**AVIS RELATIF A LA PROTECTION
CONTRE LES EVENTUELS EFFETS NOCIFS ET NUISANCES
PROVOQUES PAR LES RAYONNEMENTS NON IONISANTS
GENERES PAR DES ANTENNES EMETTRICES STATIONNAIRES**

Commune : MONT-SAINT-GUIBERT - Exploitant : ORANGE

Référence exploitant : 059W1_1/30093W1_1/40093W1_1/50093W1_1

Rapport n° 1050 / 2023

Figure 1 : Vue en plan des lieux de séjour et des points de contrôle

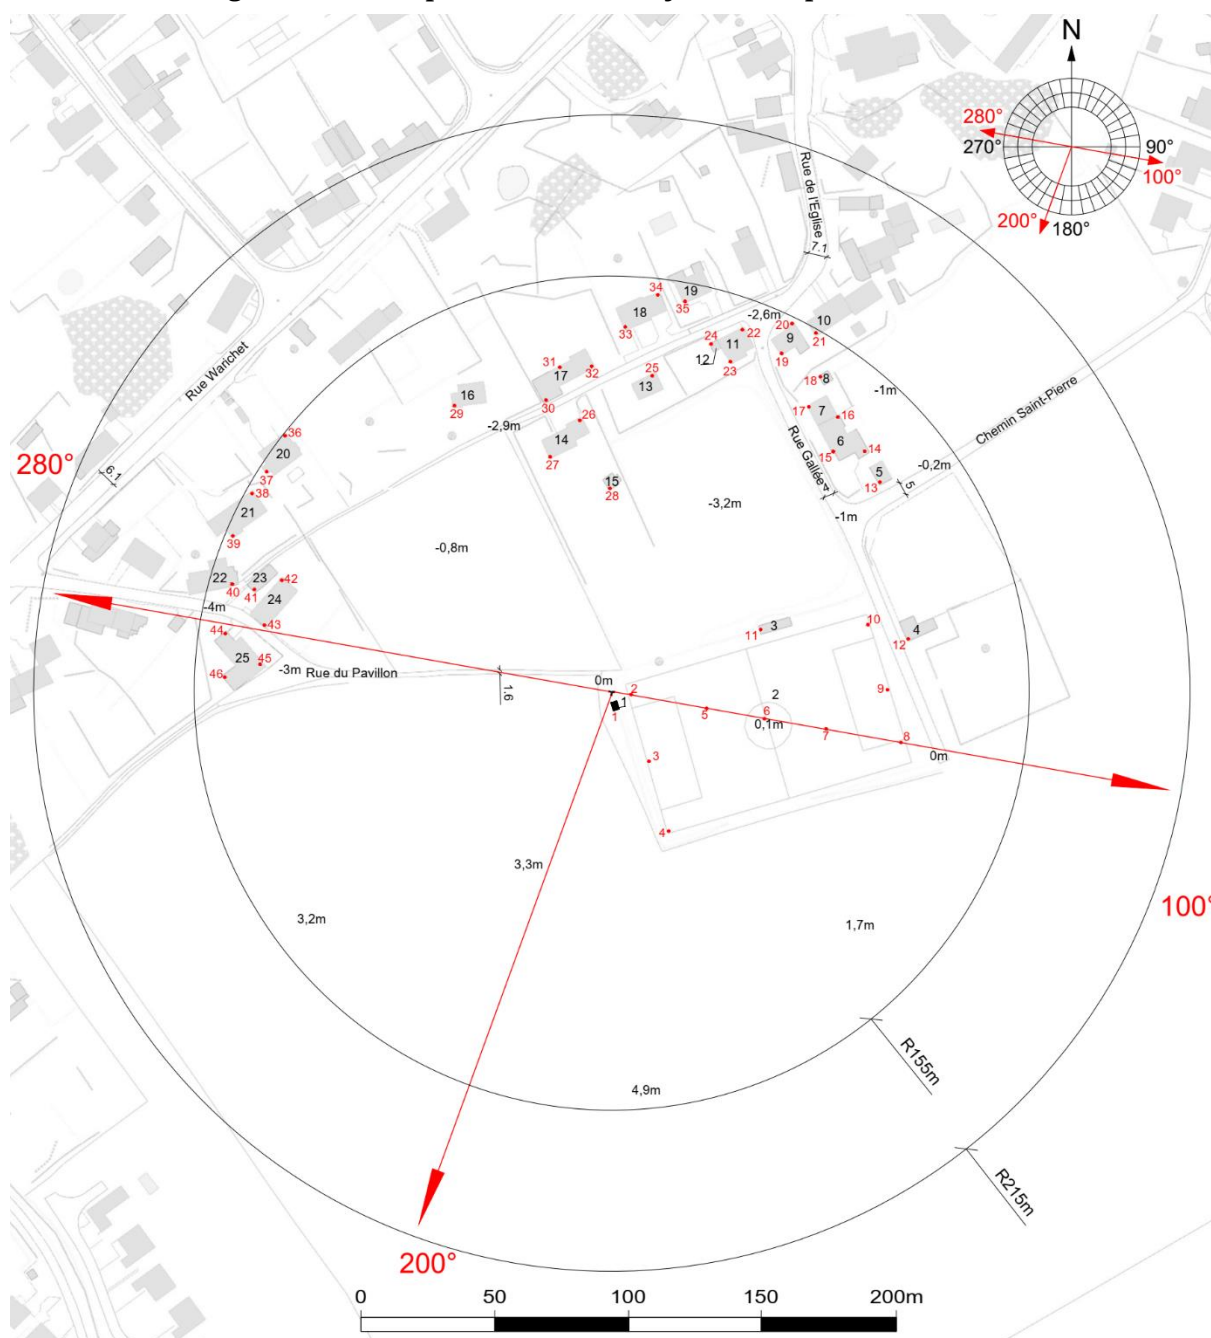
Les fréquences d'émission, la puissance rayonnée par chacune des antennes et leur gain permettent de déterminer le rayon de la zone à analyser. Tout dépassement de la limite par installation est exclu en dehors de cette zone. Le tableau 2 reprend les 35 LS² pour lesquels l'indice d'exposition est le plus élevé. Les différentes colonnes indiquent :

- le numéro du point de contrôle repris sur un des plans de la figure 1;
- le numéro du LS dans lequel se trouve le point de contrôle de la 1^{ère} colonne ;
- l'atténuation d'obstacle prise en compte pour le calcul de l'indice d'exposition dans le LS ;
- le résultat du calcul de l'indice d'exposition.

En ce qui concerne les antennes de l'installation mentionnées dans le tableau 1, la distance maximale à laquelle la limite pourrait être atteinte, à l'extérieur, est égale à 76,6 m. S'il n'y a pas de LS à une distance inférieure, les antennes respectent forcément la limite d'immission.

Dans le cas des LS situés à l'intérieur des bâtiments, une atténuation d'obstacle est prise en compte et il en résulte que la distance maximale à laquelle la limite pourrait être atteinte se réduit à 54,2 m.
